**REVISION 001 TO AN  
 INVITATION TO TENDER**

<b>Title - Sujet :</b> Aménagement du complexe Greenwich Beach, Parc national de l'Île-du-Prince-Édouard	
<b>Solicitation No. - N° de l'invitation :</b> 5P201-19-0103/B	<b>Date :</b> Le 29 novembre 2019
<b>Amendment No. - N° de modification :</b> 001	
<b>Client Reference No. - N° de référence du client :</b> 191146	
<b>GETS Reference No.   N° de référence de SEAG :</b> PW-19-00897010

## **Modification 001**

Cet amendement vise à répondre aux questions des soumissionnaires.

drawing  
**DOOR JAMB  
& DOOR SILL  
DETAILS**

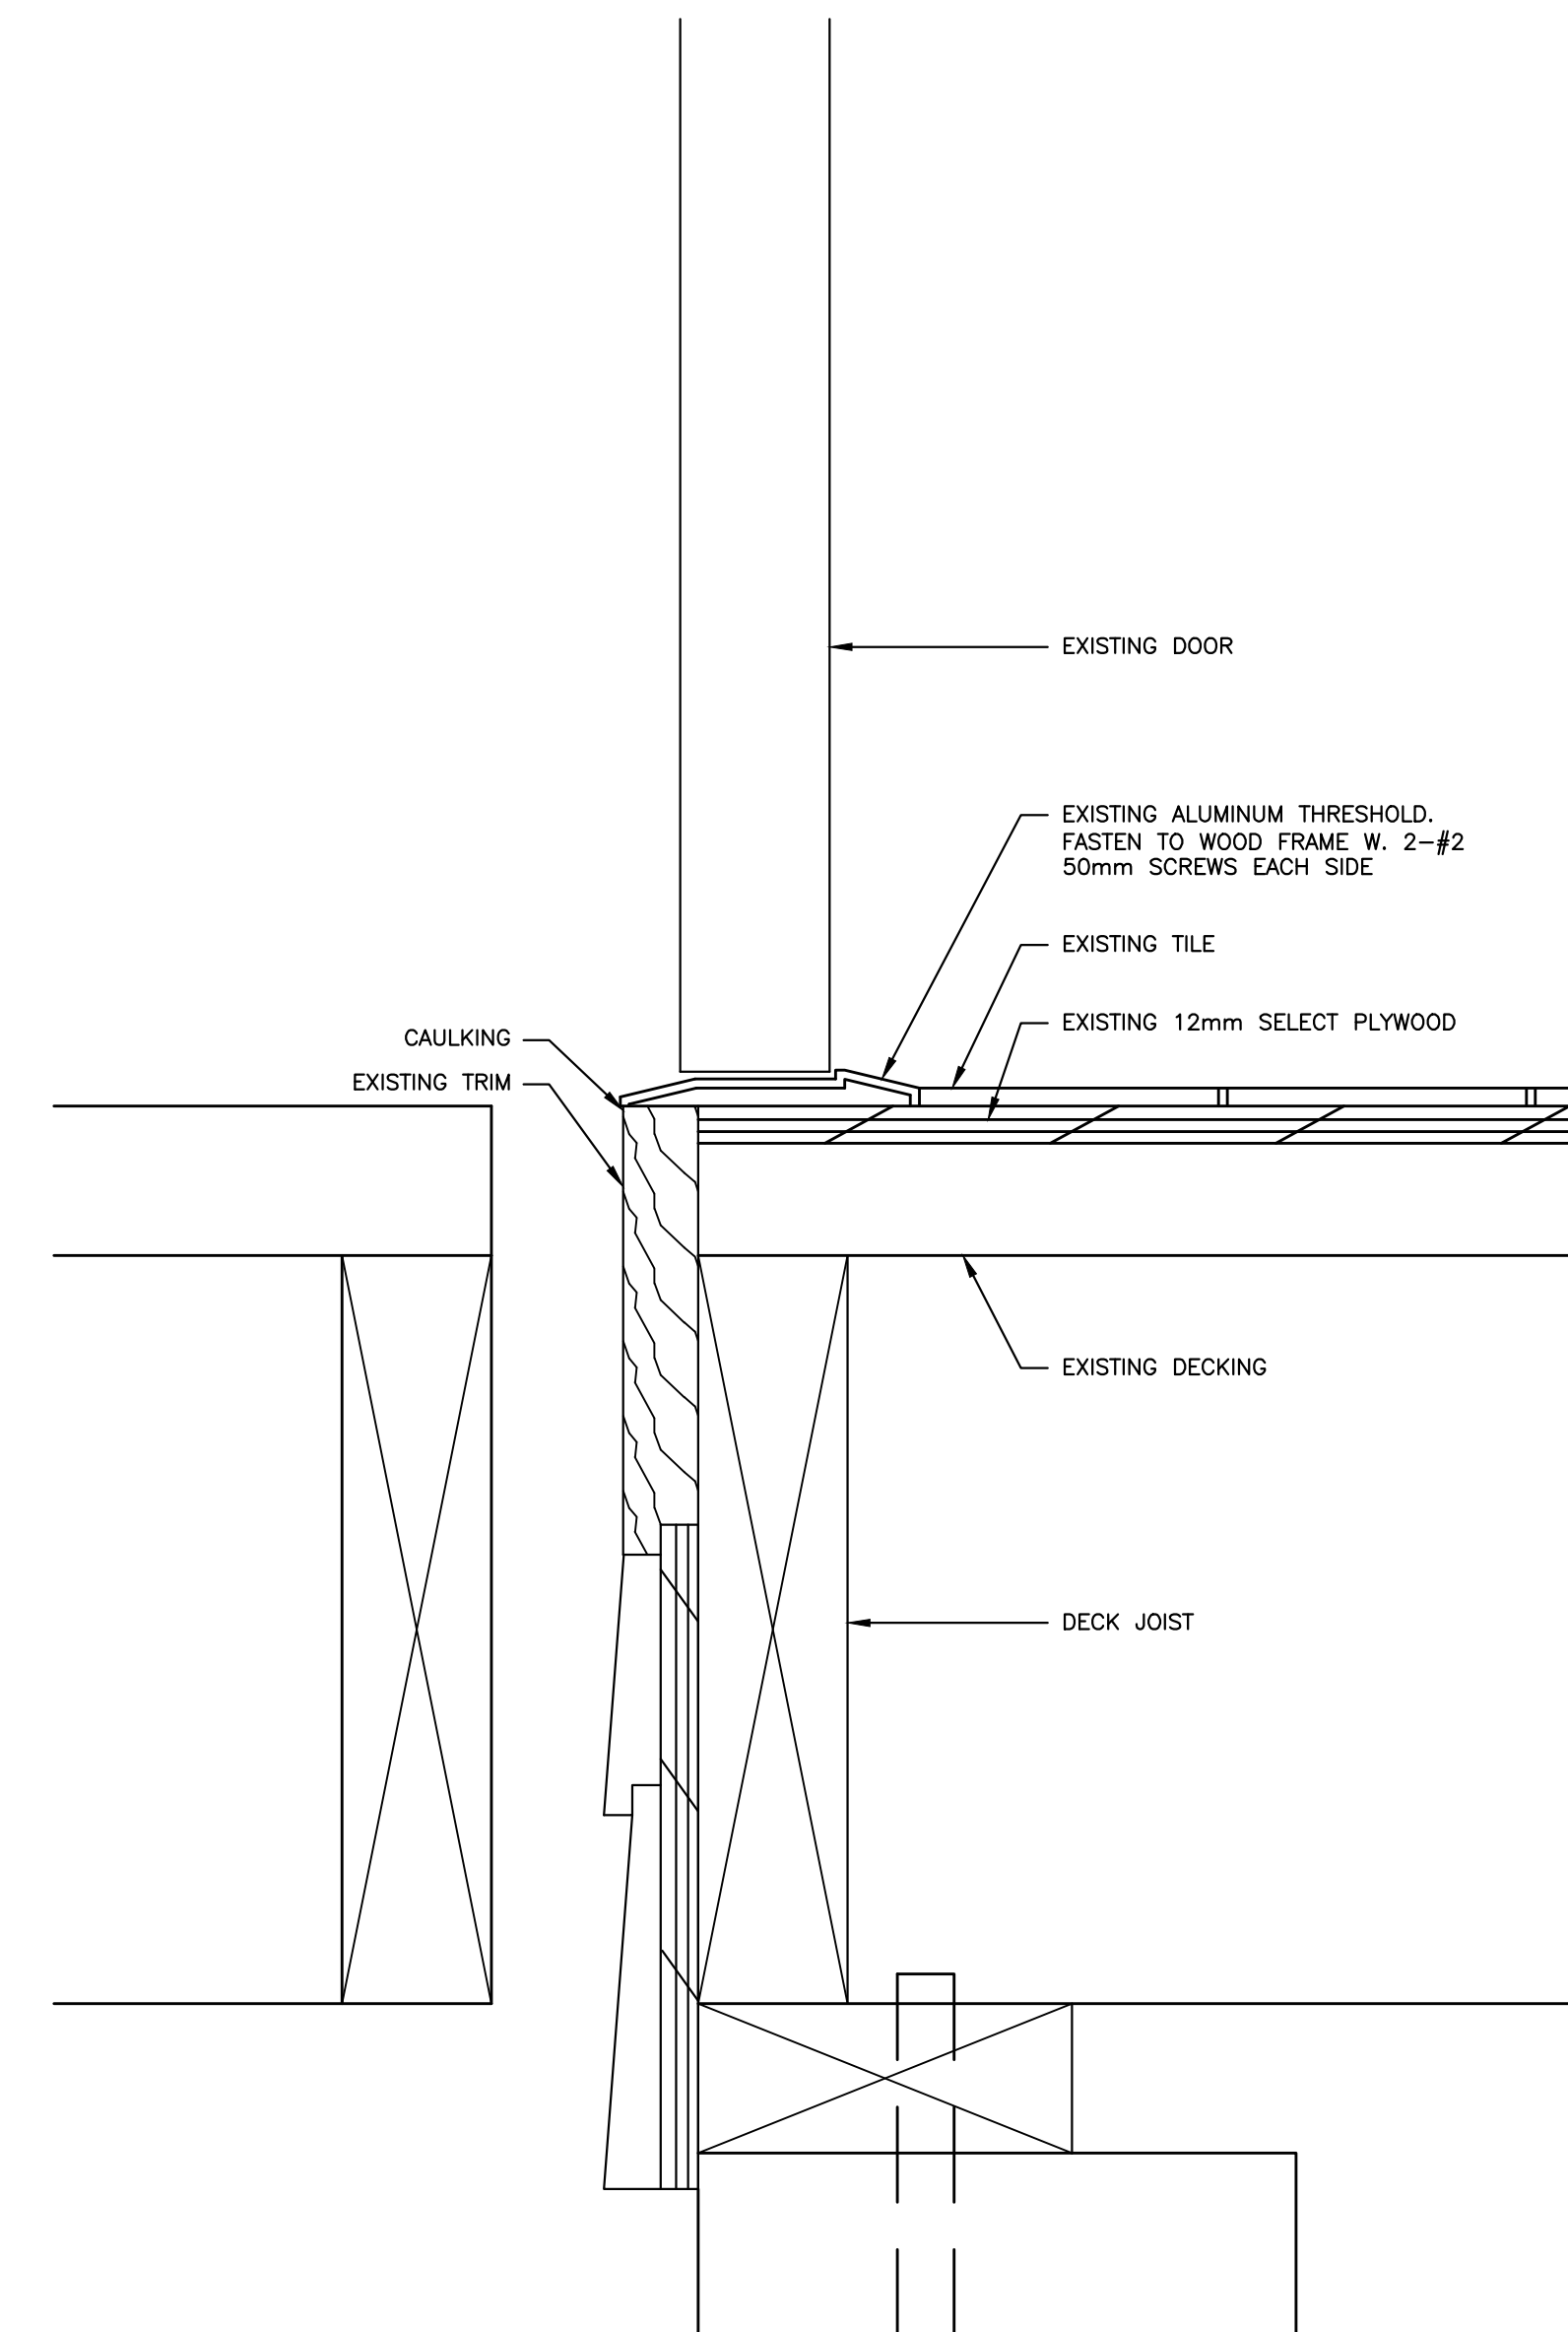
Q1. Veuillez fournir des détails sur les portes 104.1 et 105.1, car aucun n'est fourni.

R1. Voir le croquis ci-joint.
